MAIRIE
DE
SERRIERA
20147

Proposition de modification du nouveau Périmètre des ESA du Padduc Contre-proposition commune

Juillet 2019

Proposition de modification périmètre ESA : commune de SERRIERA

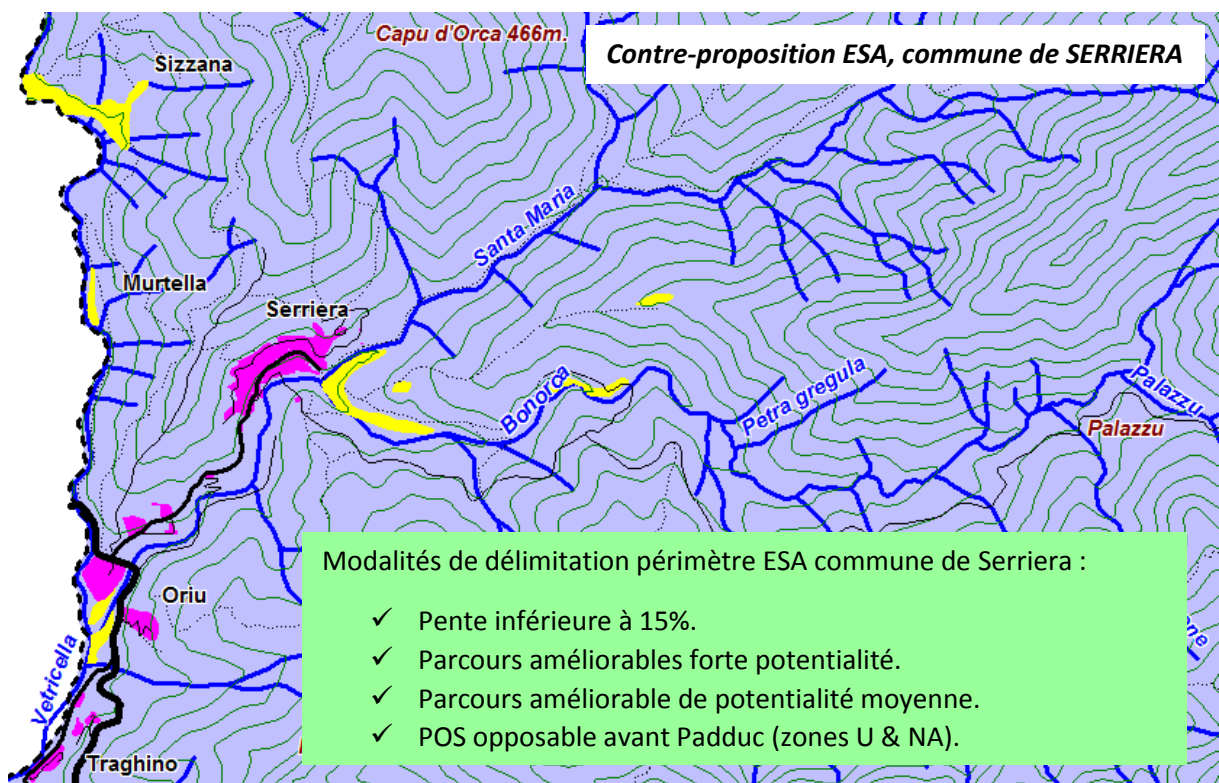
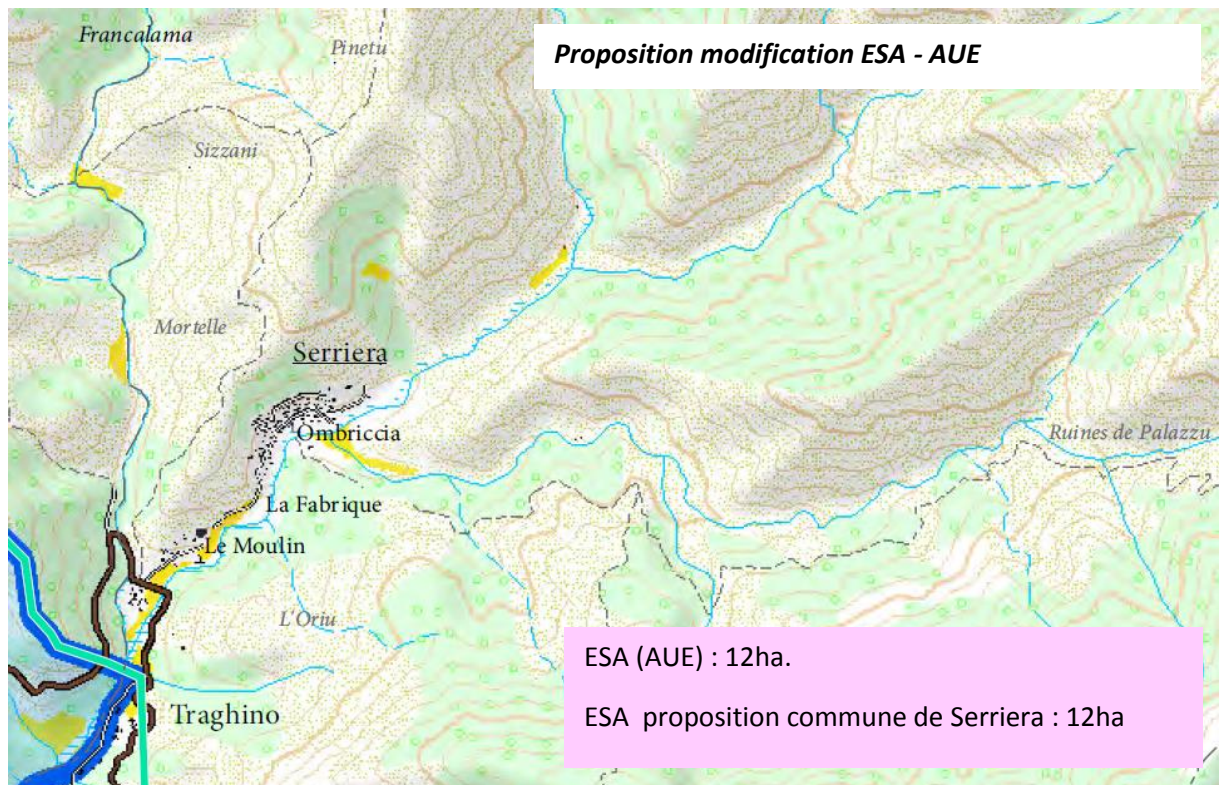
Le projet de zonage ESA sur la commune de Serriera ne semble pas prendre en compte des zones urbanisables du POS alors en vigueur lors de l'approbation du Padduc. Il ne tient pas compte non plus des périmètres urbanisables (zones U et AU) du PLU opposable de la commune (Cf. annexes). Hors, le Padduc précise page 48 du livret IV orientations réglementaires « *Au titre du principe d'équilibre et pour la mise en œuvre des autres orientations du Padduc, les ESA sont délimités en tenant compte :*

La commune ne saurait se satisfaire du nouveau périmètre des ESA tel que proposé sachant qu'ils empiètent sur les espaces alors urbanisables des différents documents d'urbanismes en vigueur (POS, PLU).

Afin de palier et de répondre aux enjeux du Padduc, la commune de Serriera vous propose une nouvelle cartographie des ESA qui compte également 12ha d'espaces à préserver en tant que tels, comme inscrits dans le padduc en s'appuyant sur les postulats figurant au Padduc (pentes inférieures de 15% et présentant des potentialités agraires reconnues et inscrites dans le zonage Sodeteg). La commune n'étant pas couverte par un réseau d'irrigation.

Proposition modification ESA – AUE et commentaires commune de Serriera

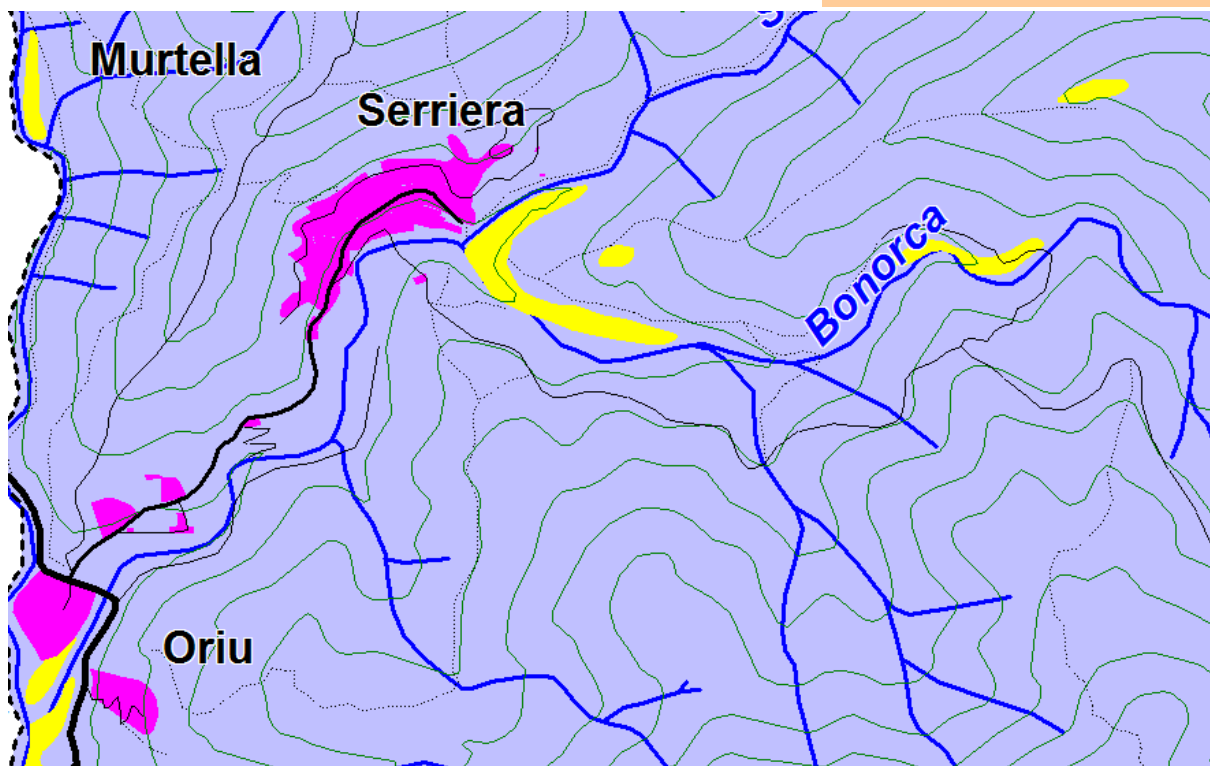
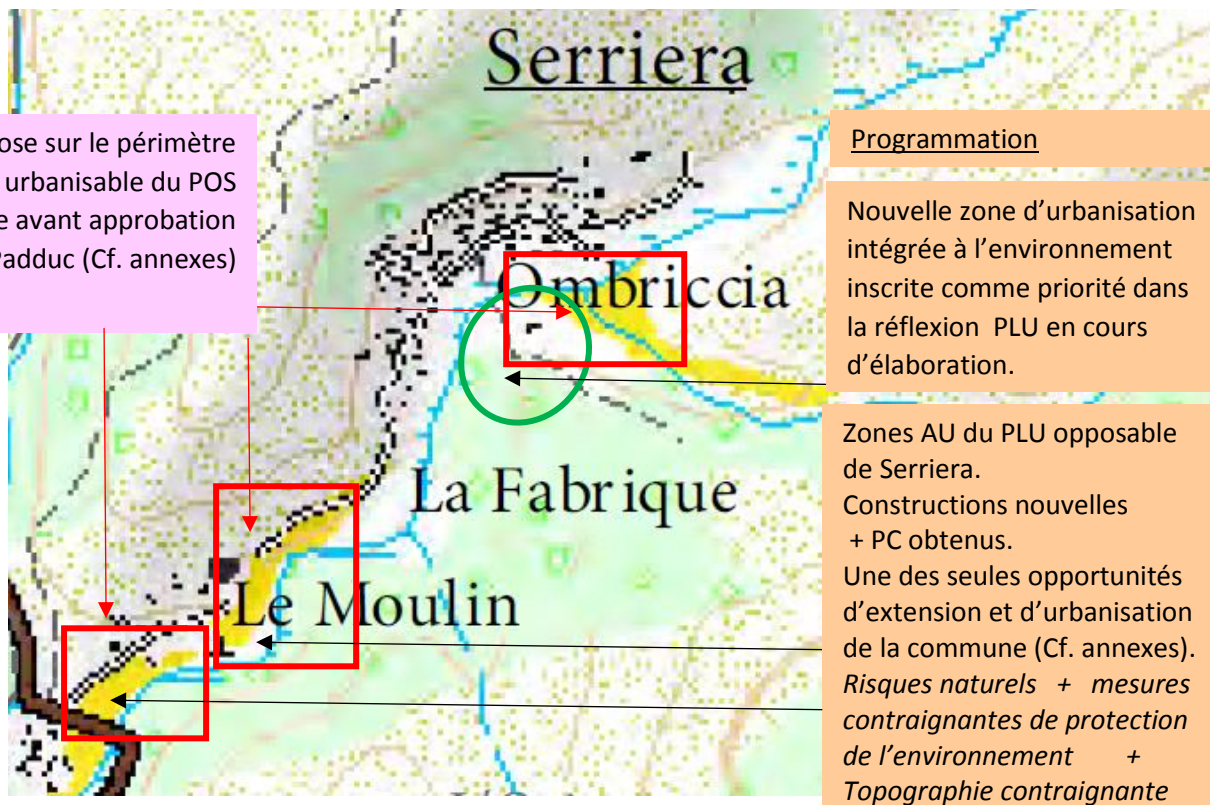
Au-delà, les opportunités de développement de la commune, extrêmement réduites semblent affectées par cette la nouvelle proposition d'ESA de l'AUE croisée au déterminisme géographique et aux contraintes réglementaires. La commune de Serriera rappelle que son territoire est déjà particulièrement amputé de ses opportunités de développement avec le poids des risques naturels (Eboulis, submersion marine, inondation), le poids des mesures de protections de l'environnement (ERC, site classé, site inscrit, site NATURA 2000, ZNIEFF) qui annihilent toute velléité d'urbanisation de l'espace littoral et arrière-pays littoral ; ainsi que la présence d'une topographie contraignante (seulement 88ha d'espaces couverts par des pentes de moins de 15% soit 2,3% du périmètre de la commune).
